Nota van inspraak en vooroverleg
Bestemmingsplan
“Park Looburgh”

Collegebesluit: 12 december 2023

Scenario 2 – Appartementen als hoekpunt plan

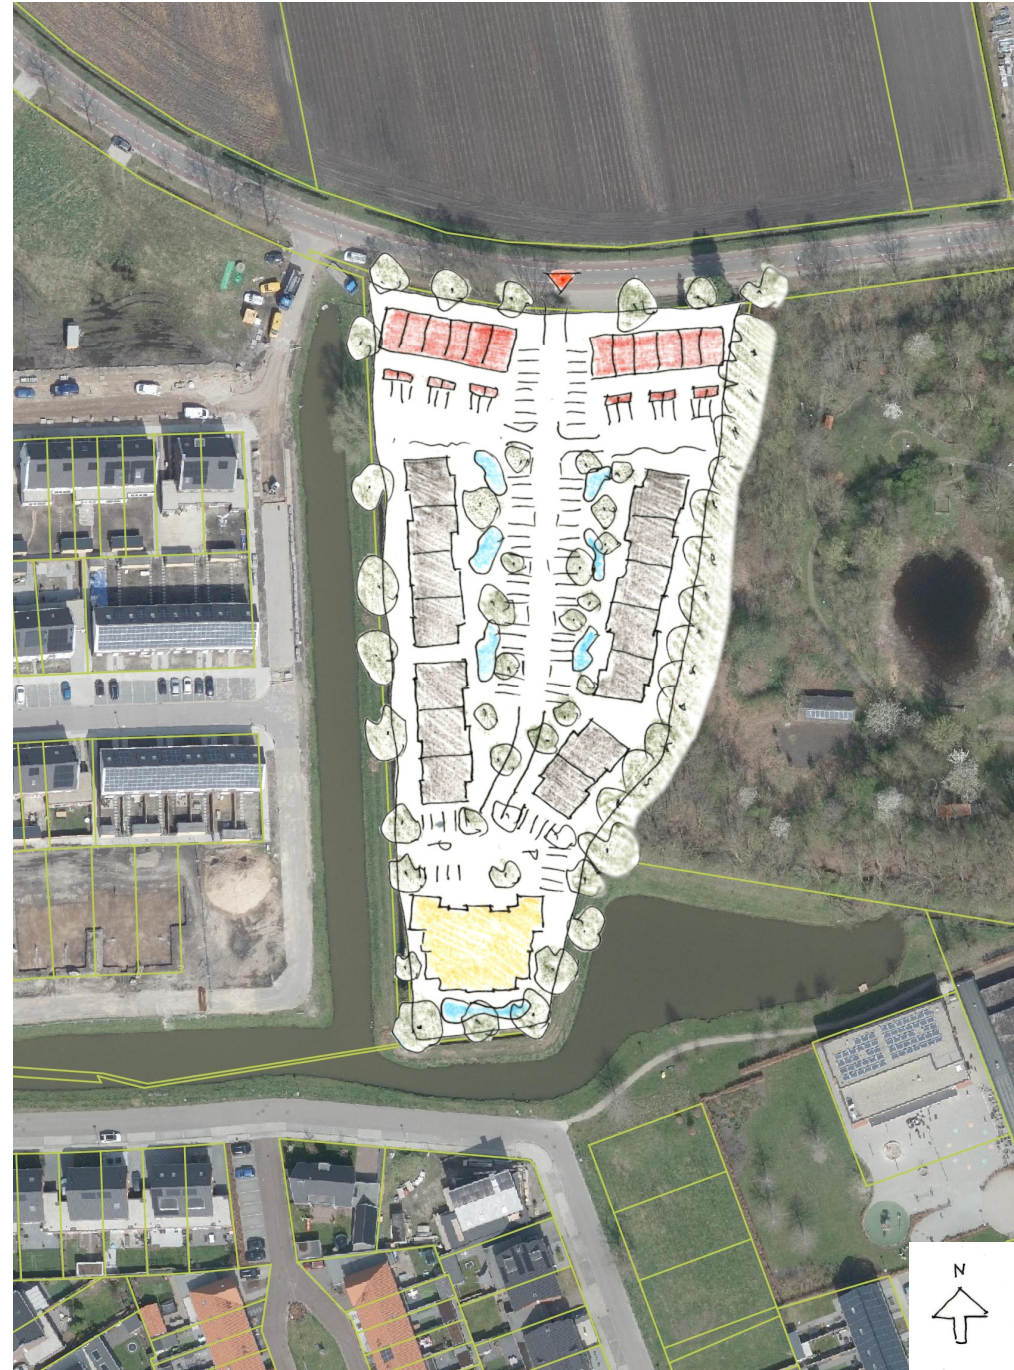
- Appartementen gelegen aan zuidzijde plan;

- Afstand tot overige percelen:
 - Afstand appartementen tot omgevingsbebouwing bedraagt ca. 34 m;
 - Afstand woningen aan de westzijde van het plan bedraagt op deze manier, ca. 38 m;
- Efficiënte infrastructurele invulling doordat verharding minimaal is wat leidt tot het meest gunstige uitgangspunt voor de waterberging (benodigde capaciteit en ruimte op perceel).
- Aantal woningen van 34 om plan haalbaar te krijgen op deze manier passend in stedenbouwkundig plan.

- Stedenbouwkundig duidelijk gestructureerd door entree (twee lagen met een kap), vervolgens een hofje van laagbouw (een laag met een kap) en een beëindiging d.m.v. een 'landmark' als eind van de zichtlijn vanuit entree plangebied op entree appartementenvilla (twee lagen met een kap);
- Appartementen rondom vrij gelegen op smalste stuk plan, rondom is er ruimte voor een groene inrichting en waterberging;
- Hofwoningen, parkeren en waterberging centraal gelegen als aantrekkelijke ruimte;
- Routing en parkeren kan efficiënt waardoor veel ruimte overblijft voor groen en waterberging;
- Alle hofwoningen en het appartementengebouw zijn gelegen aan het centrale hof en zijn zichtbaar vanaf de toegang aan de Weebosserweg;
- Alzijdigheid appartementen wordt ten volste benut, zowel qua oriëntatie (appartementen allen buitenruimte op het zuiden) als qua zicht op omgevingskwaliteiten;
